Rev.	Modificações	Data	Conf.	Aprov.	Aprov. Infraero
1	REVISÃO GERAL	JUN/08			
2	CORREÇÃO DAS COORDENADAS DOS PONTOS DE TANGÊNCIA	NOV/06			
3	INCLUSÃO DO PAINEL 92	MAR/2007			
4	ADICIONADO PAV - ONDE INDICADO	MAR/2009			
5	ALTERADA POSIÇÃO PAINEL 24 - ONDE INDICADO	JUL/2014

Superintendência Regional do Sudeste - SBGR  
aeroporto internacional de Congonhas / são paulo  
pistas e pátios  
sinalização vertical - projeto executivo  
SINALIZAÇÃO VERTICAL LUMINOSA DAS PISTAS  
IMPLANTAÇÃO DA SINALIZAÇÃO - FOLHA 2/2  
MPE Painéis e Controles Ltda  
escala: 1:1.000 data: NOV.2.001 | SAO | PPT | 006.125/R5

PLANTAS 1-1

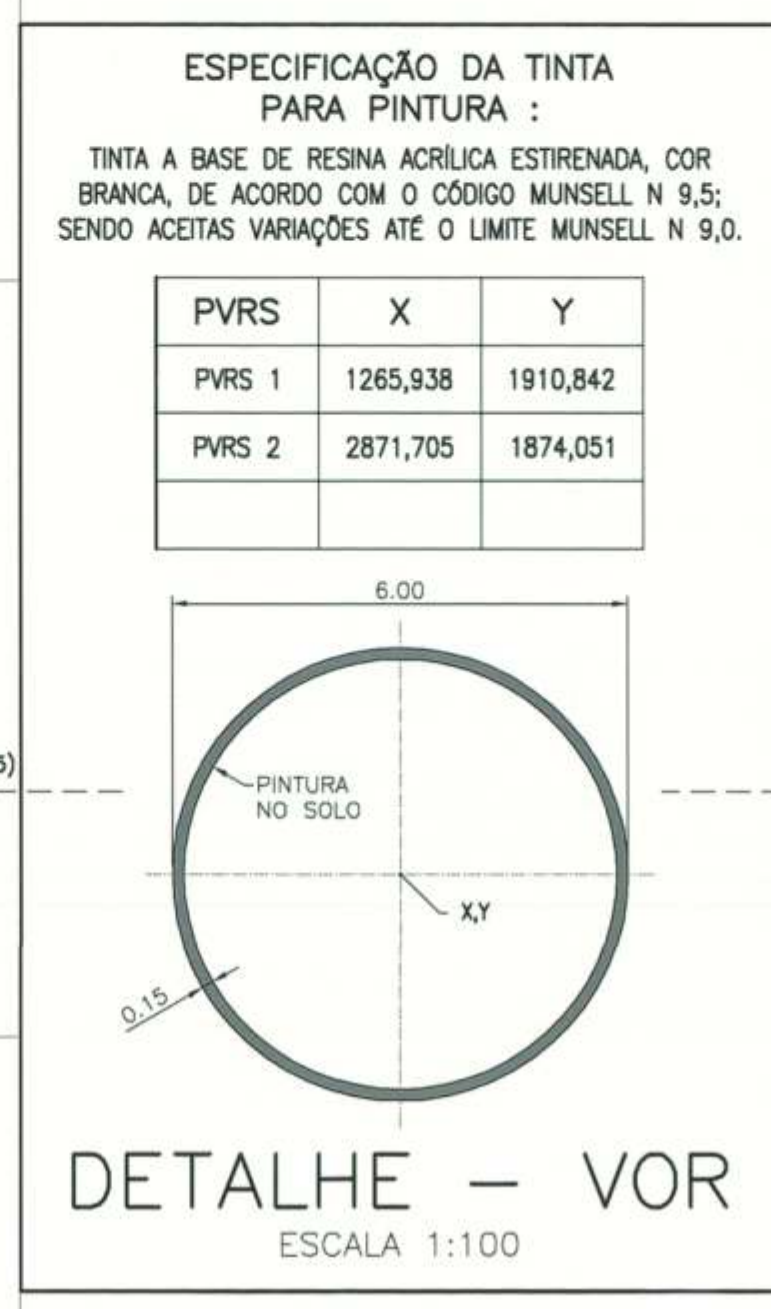
QUANDO DA EMISSÃO DO "AS-BUILT", RETIRAR INDICAÇÃO DO PAINEL 24 "POSIÇÃO ATUAL" E TAMBÉM "NÚMERO" DE INDICAÇÃO DE REVISÃO. ESTA NOTA TAMBÉM DEVERÁ SER RETIRADA.
